Poz. 363

### ROZPORZĄDZENIE MINISTRA OBRONY NARODOWEJ

#### **zmieniające rozporządzenie w sprawie warunków technicznych, jakim powinny odpowiadać strzelnice garnizonowe oraz ich usytuowanie**

Rys. nr 1 Bazowa i rzeczywista płaszczyzna strzelnicy garnizonowej

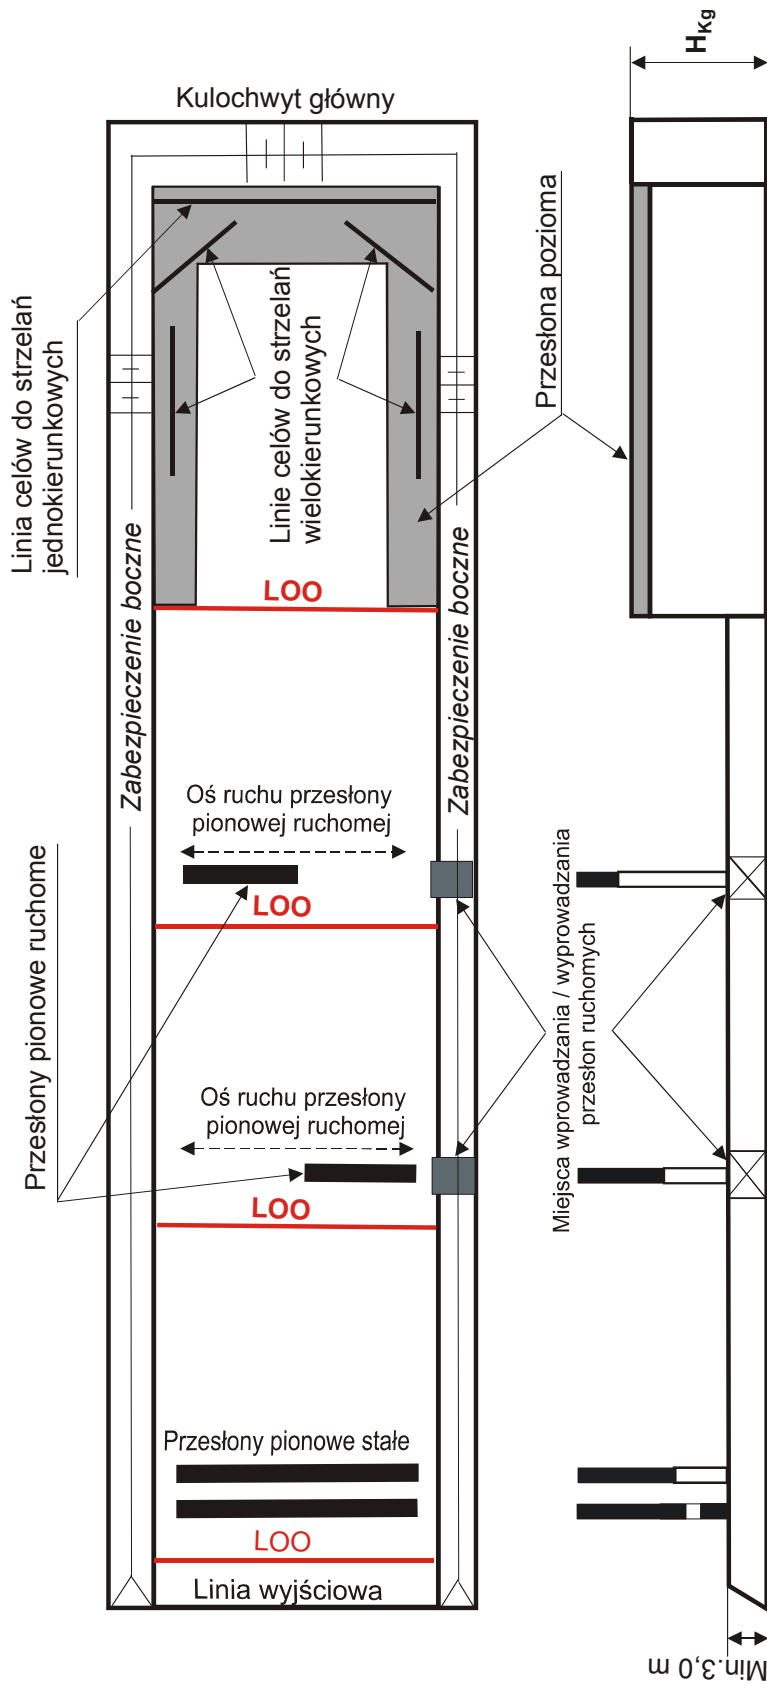
34) w załączniku nr 1 do rozporządzenia zmienianego niniejszym rozporządzeniem rysunek nr 1 „Bazowa i rzeczywista płaszczyzna strzelnicy garnizonowej” otrzymuje brzmienie określone w załączniku nr 1 do niniejszego rozporządzenia;

**Tablica nr 1. Strzelnice o stałej linii otwarcia ognia.**

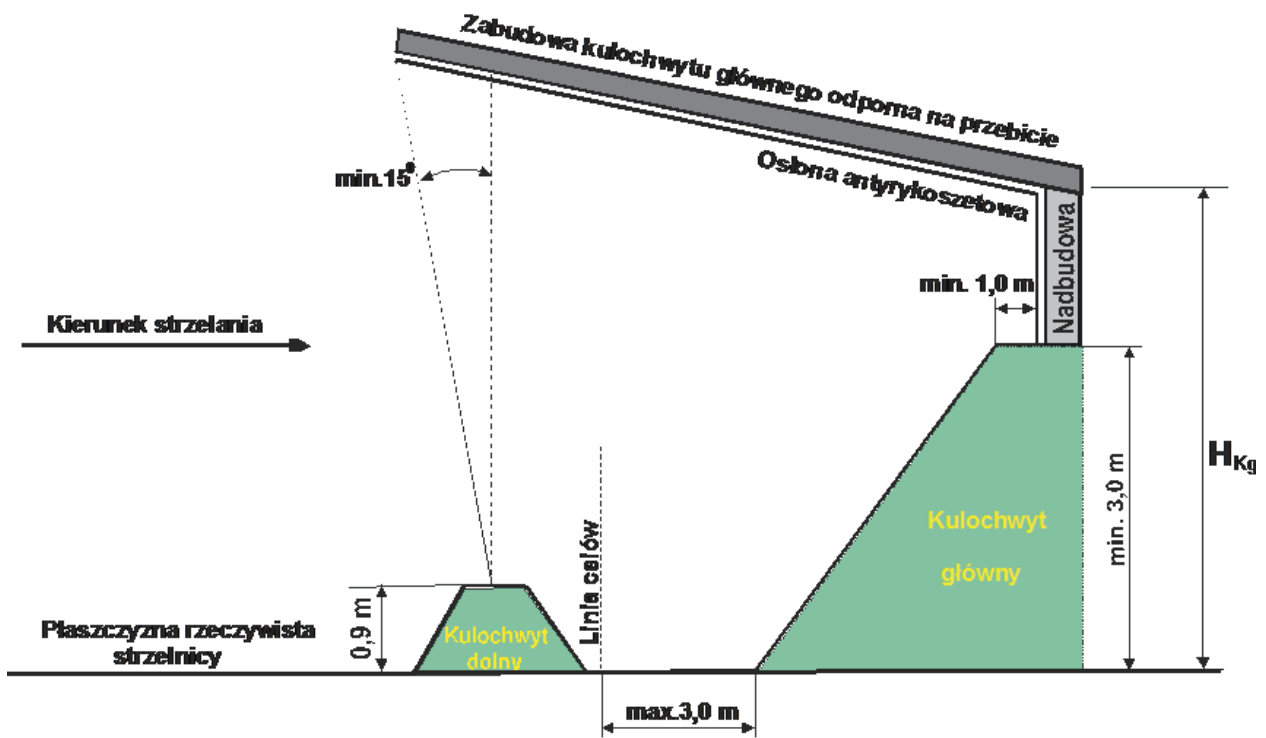
36) w załączniku nr 7 do rozporządzenia zmienianego niniejszym rozporządzeniem tablica nr 1 „Strzelnice o stałej linii otwarcia ognia” otrzymuje brzmienie określone w załączniku nr 3 do niniejszego rozporządzenia;

Rys. nr 5 Schemat zabudowy kulochwyty głównego

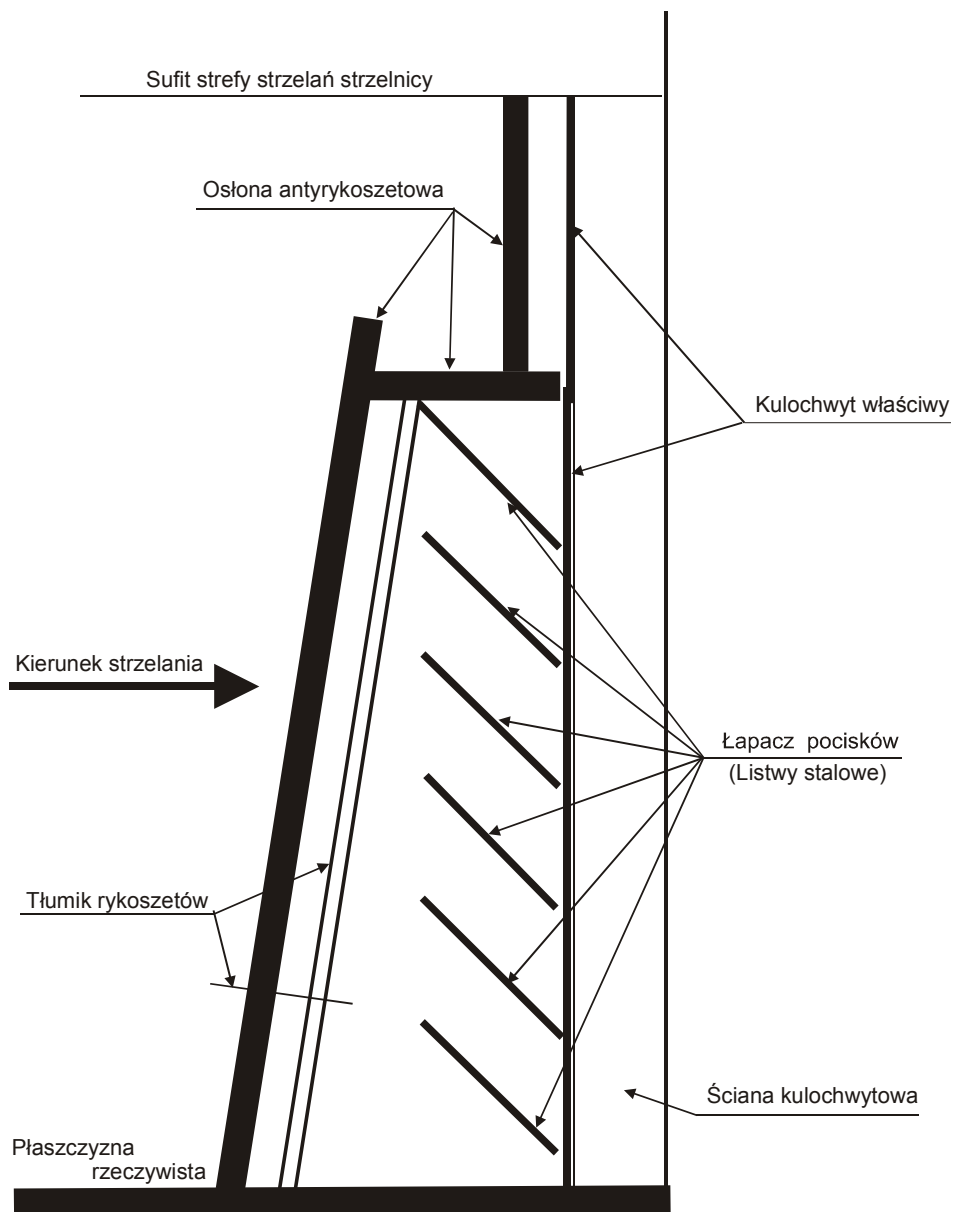
- a) rysunek nr 5 „Schemat zabudowy kulochwyty głównego” otrzymuje brzmienie określone w załączniku nr 4 do niniejszego rozporządzenia,
- b) dodaje się rysunek nr 7 „Schemat konstrukcji kulochwyty stalowego” w brzmieniu określonym w załączniku nr 5 do niniejszego rozporządzenia.
